Verslag huishoudelijke elektrische installatie op laagspanning en zeer lage spanning

Referentie: **008-20261102-05**	Datum controle: **02/11/2026**
Keurder: **008**

Eigenaar:	[redacted]	EAN-code:	**541449206003282022**
Adres installatie:	**Daalstraat 70, 3740 - Bilzen-Hoeselt**	Nummer teller(s):	**1SAG1100050047**
		Distributienetbeheerder installatie:	**Fluvius**

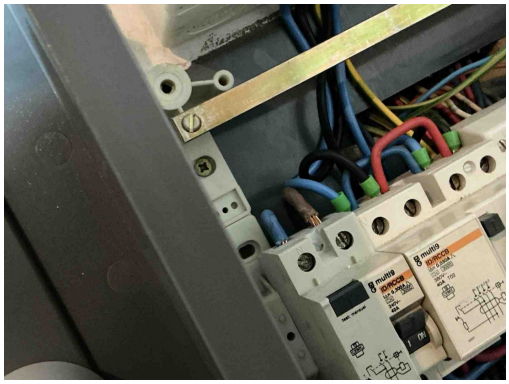
B06 - Het elektrisch verdeelbord heeft niet de minimale beschermingsgraad IPXX-B in een gewone ruimte (Boek 1: 4.2.2.3).
Opmerking: Oa bord 2

B04 - De aanduiding van de kringen, klemmen en/of schakelapparatuur ontbreekt, is onjuist of is onvolledig (Boek 1: 3.1.3.1/5.1.6.1).
Opmerking: Oa bord 2

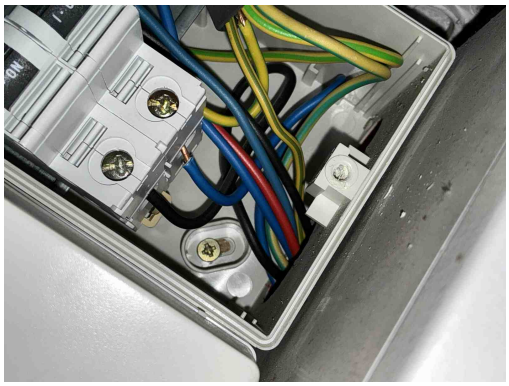
T21a - Het elektrisch materieel is niet geplaatst volgens de voorschriften van de fabrikant/ regels van goed vakmanschap. (Boek 1: 1.4.1.3) Oa ophangvijzen elektrisch verdeelbord niet afgedekt. Zie klasse II toestel.
Opmerking: Oa bord 1, bord 2

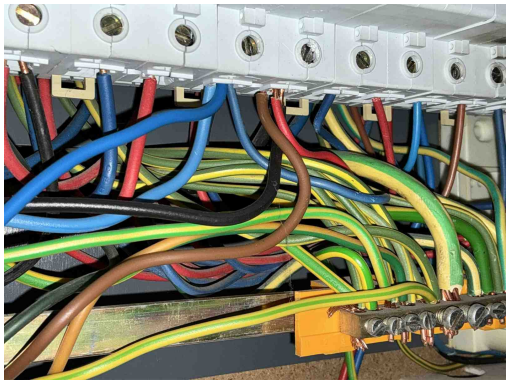
T21a - Het elektrisch materieel is niet geplaatst volgens de voorschriften van de fabrikant/ regels van goed vakmanschap. (Boek 1: 1.4.1.3) Oa ophangvijzen elektrisch verdeelbord niet afgedekt. Zie klasse II toestel.
Opmerking: Oa bord 1, bord 2

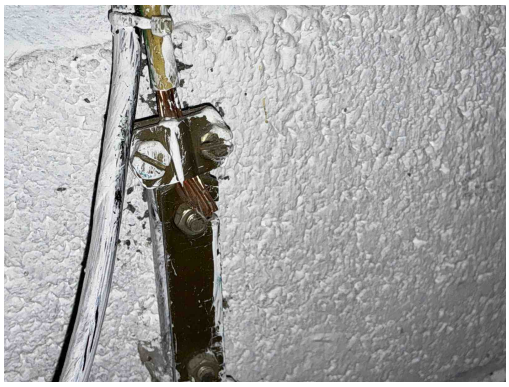
T21e - Het elektrisch materieel is niet geplaatst volgens de voorschriften van de fabrikant / regels van goed vakmanschap. (Boek 1: 1.4.1.3) Oa meer dan 2 geleiders van van dezelfde sectie geplaatst in 1 module van een beveiligingsinrichting. Dit geeft een verhoogd risico op vonkvorming.
Opmerking: Oa bord 1, bord 2

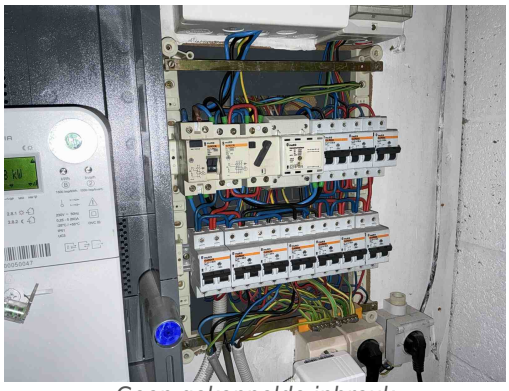
A16 - Er is geen continuïteit van de beschermingsgeleider van de contactdoos (Boek 1: 5.4.3.4).
Opmerking: Oa slaapkamer 2
